OGGETTO: NUOVO COLLEGAMENTO FERROVIAZIO TORINO-LIONE – TRATTA NAZIONALE - PROGETTO PRELIMINARE E STUDIO DI IMPATTO AMBIENTALE – ULTERIORE E DEFINITIVA APPROVAZIONE DELLE OSSERVAZIONI ELABORATE DALLA COMUNITA' MONTANA VALLE SUSA E VAL SANGONE

Infrastrutture Strategiche L. 443/01 (Legge Obiettivo). "Nuovo collegamento ferroviario Torino-Lione, parte nel territorio italiano". Progetto preliminare e studio di impatto ambientale artt. 165, 182 e segg. del DLgs 163/2006 e s.m.i. ed art. 18 della L.R. 40/1998 e s.m.i.

OSSERVAZIONI

alla documentazione integrativa presentata da RFI il 17 02 2012 su richiesta del
MATTM Commissione Speciale VIA (prot. Ctva-2011-0002183 del 09/06/2011)

(Estratto dalla Carta Tecnica Regionale, Foglio 155100 a scala 1:10.000).

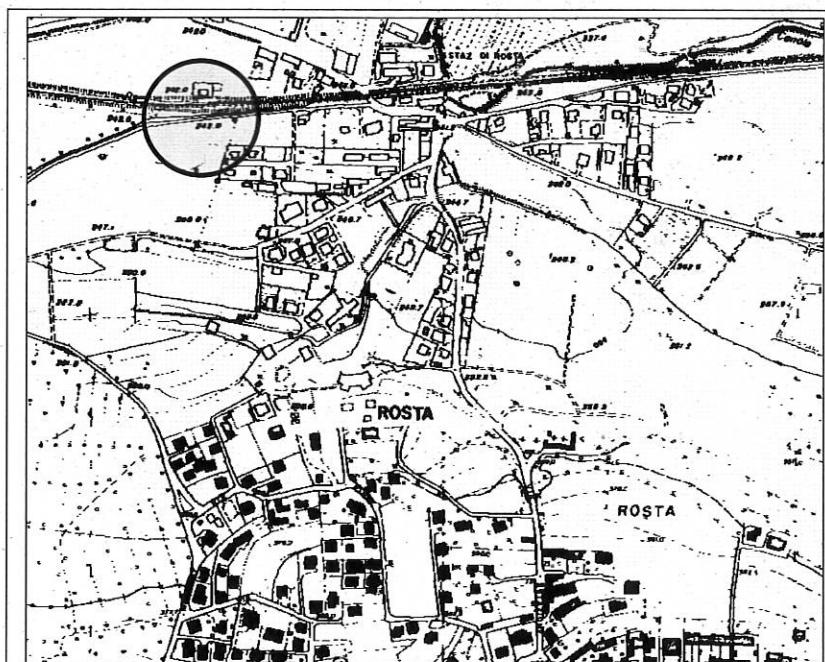
In relazione all'elaborato D040 00 R 07 WZ SA020X 001 A occorre segnalare che in Avigliana è probabile incontrare livelli argillosi anche di spessore metrico non sono contemplati nella stratigrafia; inoltre nel territorio comunale di Rosta la falda nella zona della stazione è sicuramente più superficiale come dimostrabile da un sondaggio realizzato in loco.

Terreno derivato dalle glaciazioni quaternarie di natura fluvio-glaciale e glacio-lacustre (torbiera costituita da uno spessore di circa 2 metri di limi argillosi grigi ricchi in resti di materiale organico vegetale putrefatto).

Zona stazione, acqua di falda proveniente dalla collina e drenata dalla falda superficiale, 30 m sopra i livello della Dora Riparia.

♦ Esempi di impatti di cantiere non analizzati

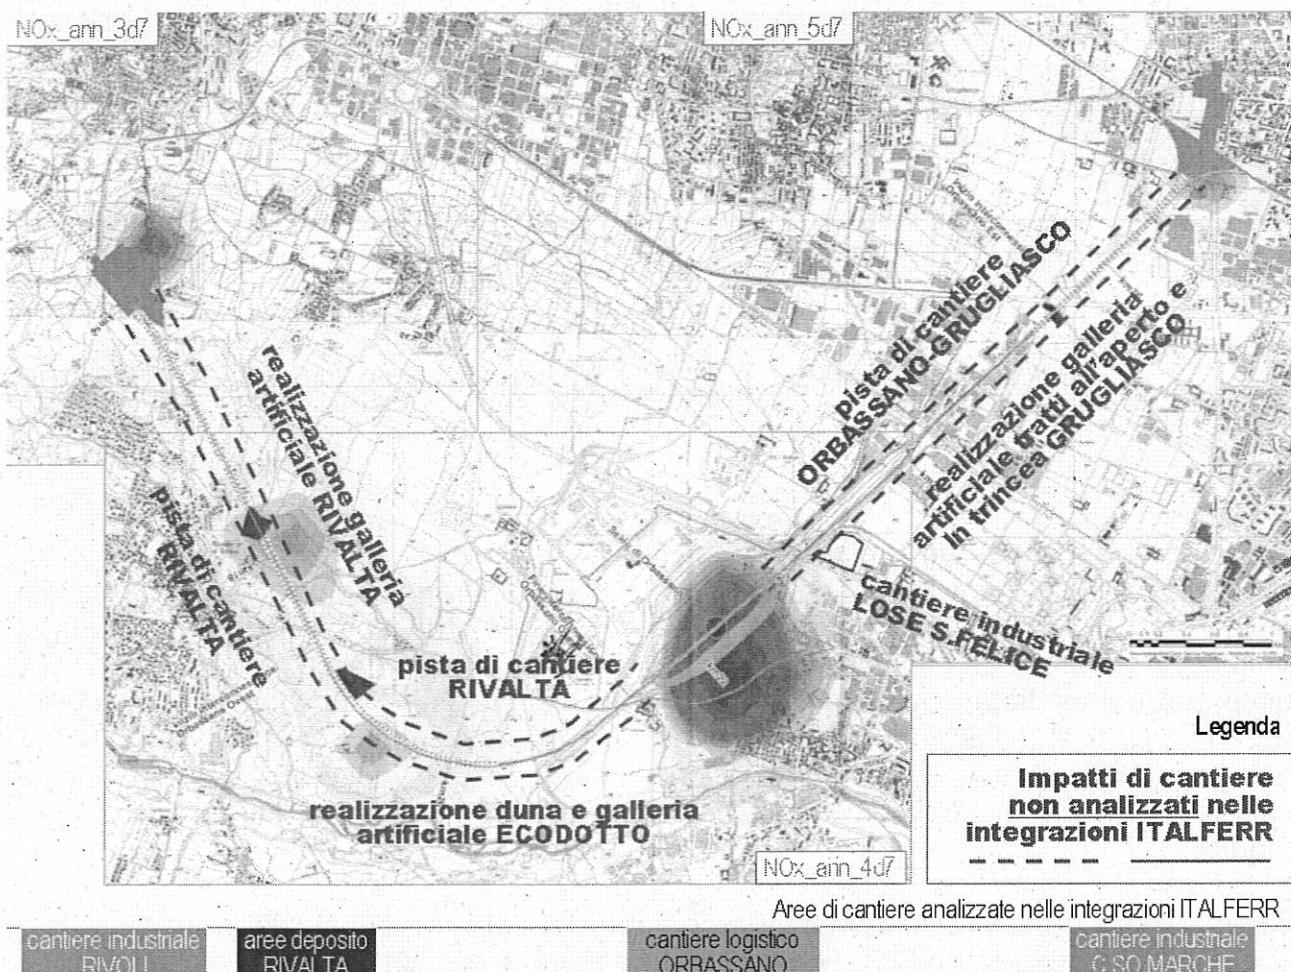
Le carenze elencate emergono sia dalla descrizione della metodologia adottata, sia dai risultati prodotti nelle integrazioni ITALFERR. A mero titolo di esempio, si cita il caso del complesso di aree di cantiere comprese tra Rivoli e Grugliasco, in relazione alle concentrazioni medie annue di NOx (*"Studio della dispersione di inquinanti in atmosfera"*, cod. D040 00 R 22 RI SA070X 001 A, mappe allegate "NOx_ann_3d7", "NOx_ann_4d7" e "NOx_ann_5d7"). Come illustrato nella figura seguente, l'esame visivo delle mappe di ricaduta inquinanti mostra con chiara evidenza un gran numero di attività di cantiere ignorate.

In primo luogo si ravvisa la completa omissione del cantiere industriale in località Lose S.Felice del Comune di Orbassano. Tale cantiere è aggiuntivo rispetto alle iniziali previsioni di cantierizzazione richiamate nel SIA ITALFERR. La collocazione e la natura di questo cantiere sono indicate all'interno della documentazione prodotta in risposta al quesito 4 formulato dal MATTM. La posizione è prevista in un'area esterna allo Scalo Ferroviario di Orbassano (indicata nella *"Relazione tecnica di risposta ai quesiti n. 4, 7 e 10"*, cod. D040 00 R 53 RH SA040X 001 A, pag. 12). L'attività svolta è descritta come segue: *"Cantiere industriale di Lose San Felice (Orbassano): si tratta di un'area di cantiere*

Integrazioni ITALFERR. Scarsa rappresentatività di dati meteoclimatici di input adottati per le simulazioni di dispersione, in relazione all'orografia dei siti in esame

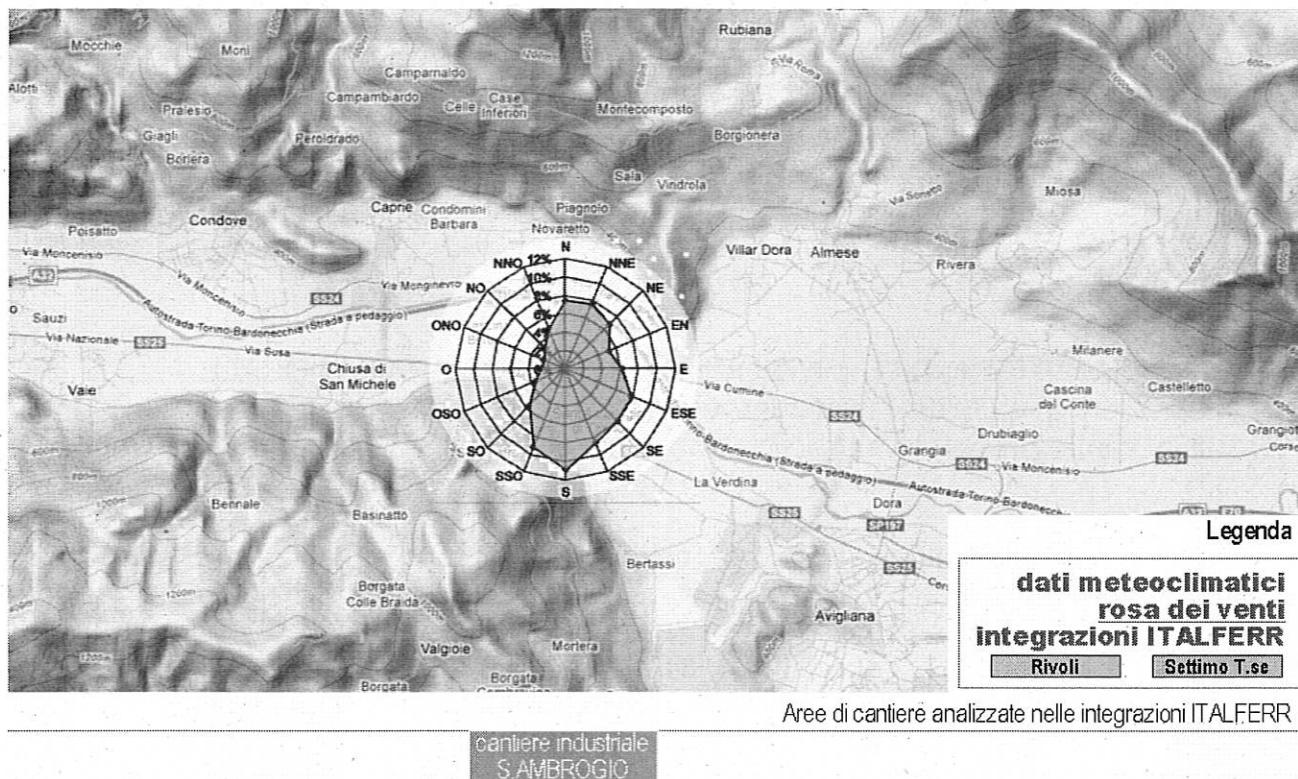
La comparazione mostra con immediata evidenza l'inadeguatezza di 2 soli set di dati meteo climatici. Tale inadeguatezza trova diretta conferma nelle stesse integrazioni ITALFERR dove, commentando le differenze tra i dati di Rivoli e Settimo Torinese, si afferma quanto segue: "ciò che distingue il comportamento meteoclimatico delle due aree è il regime anemologico (in particolare la direzione dei venti), legato in maniera significativa all'orografia locale".

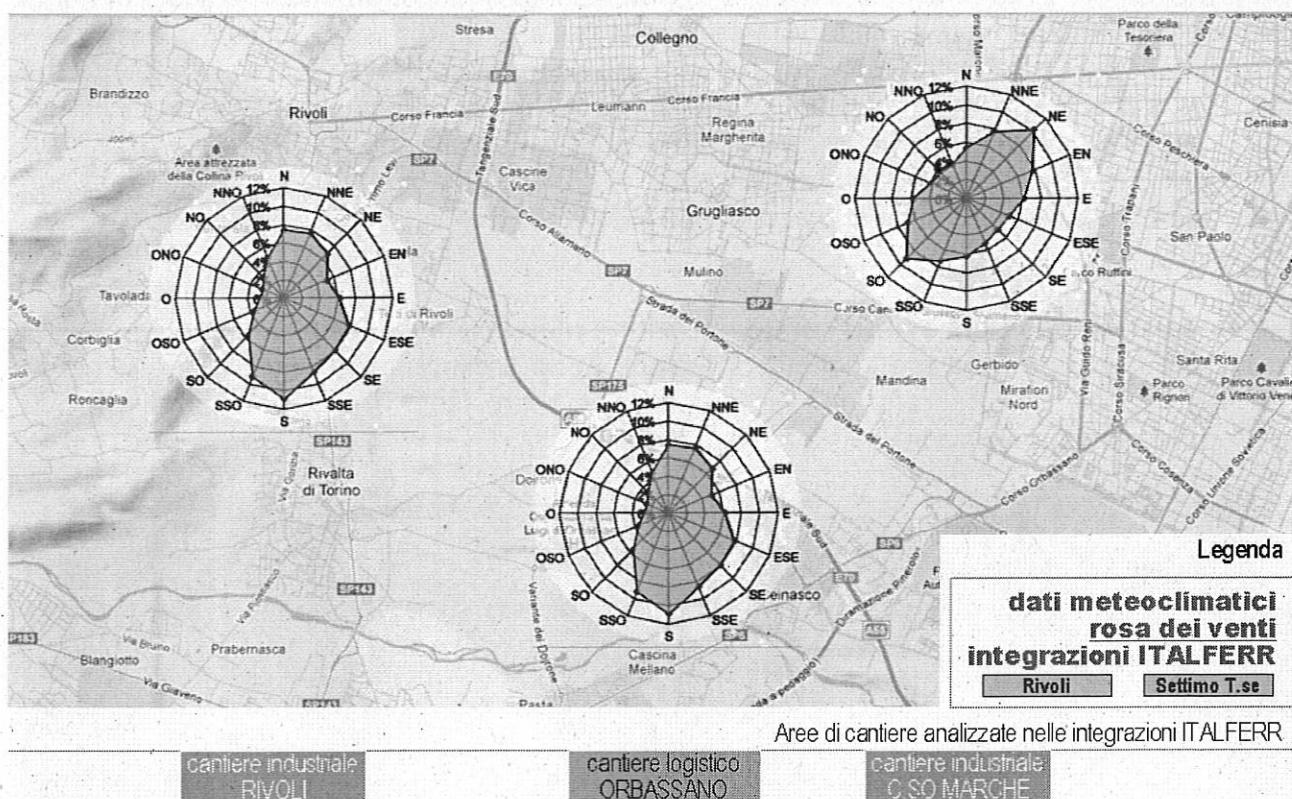
Nel caso del cantiere industriale "Chiusa S.Michele" di Sant'Ambrogio di Torino, la rosa dei venti adottata nelle integrazioni ITALFERR ("Studio della dispersione di inquinanti in atmosfera", cod. D040 00 R 22 RI SA070X 001 A, punto 5.5.5, pag. 72) presenta direzioni prevalenti del vento sostanzialmente ortogonali all'orografia del sito (come illustrato nella figura seguente).

Il cantiere è infatti collocato in Bassa Valle di Susa, in corrispondenza della c.d. "Piana delle Chiuse". Si tratta pertanto di un contesto tipicamente vallivo il cui asse principale si sviluppa in direzione Est-Ovest.

Figura 3.1.3: ubicazione delle indagini integrative proposte (sondaggi geognostici e indagini geofisiche) e di quelle realizzate nel corso della campagna indagine di Progetto Preliminare (2010)

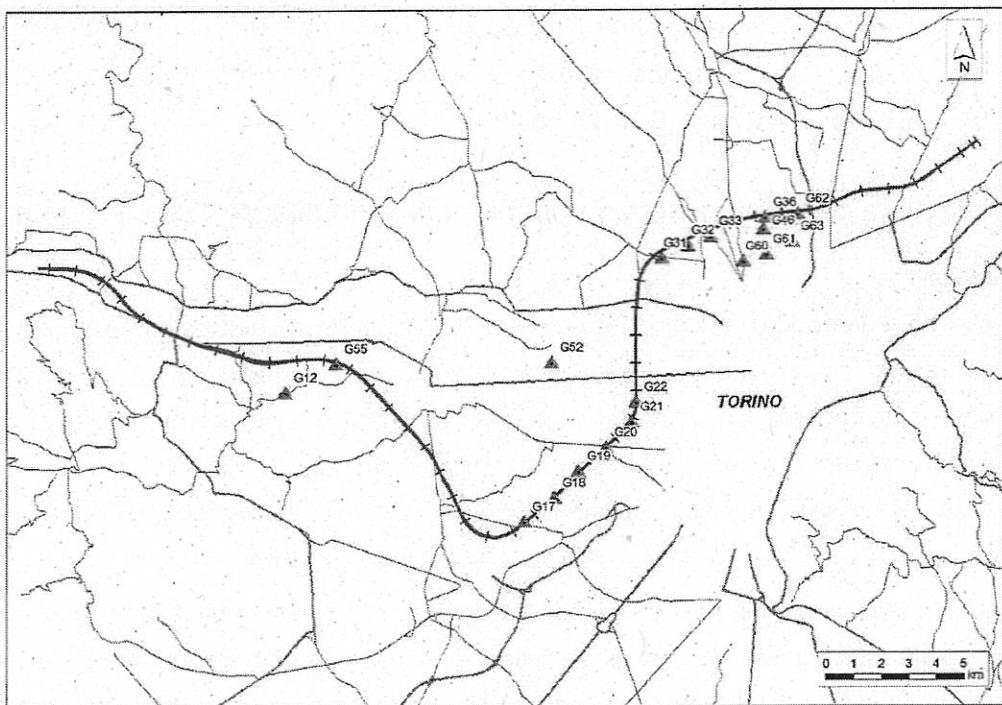
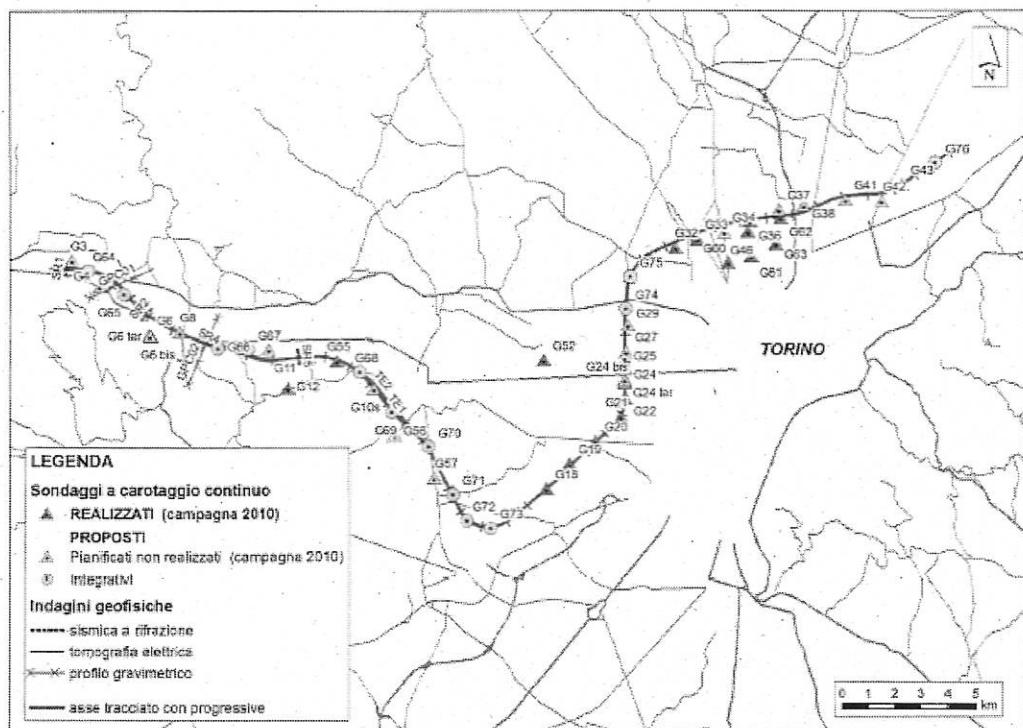
Dall'analisi del documento D040 00 R 69 RH SA170X 001 A, i sondaggi eseguiti risultano ridotti rispetto a quelli preventivati. Dalla informazioni raccolte nei siti di sondaggio, l'esecuzione risulta molte volte non aver rispettato i vincoli tecnici indicati nel piano sondaggi.
